VYSVĚTLENÍ A DOPLNĚNÍ ZADÁVACÍ DOKUMENTACE Č. 4

„Výběr dodavatele na akci „Úspory energií na VÚS a BIOS a SOŠ a SOU Nymburk“ – objekt BIOS“

Dotaz č. 4:

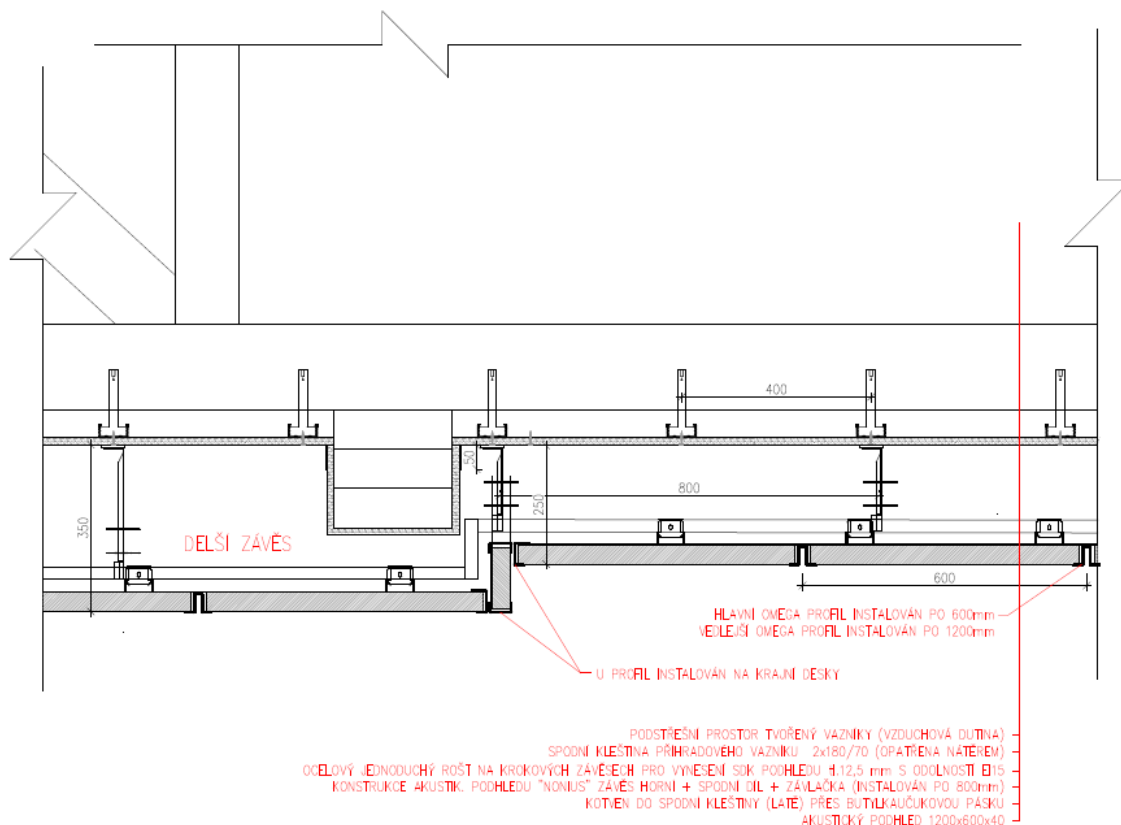
Zpracovatel akustické studie píše, že se má použít "dostatečný počet" stěnových panelů a uvádí cca 71m2. Nikde se však v projektové dokumentaci nezabýval rozmístěním, čili není znám prořez, ani jestli se tam tolik panelů dá vůbec aplikovat na stěny a taky se tím zbavuje odpovědnosti za výsledek. Žádáme o doplnění rozmístění stěnových panelů.

Doplněn výkres s rozmístěním stěnových akustických panelů.
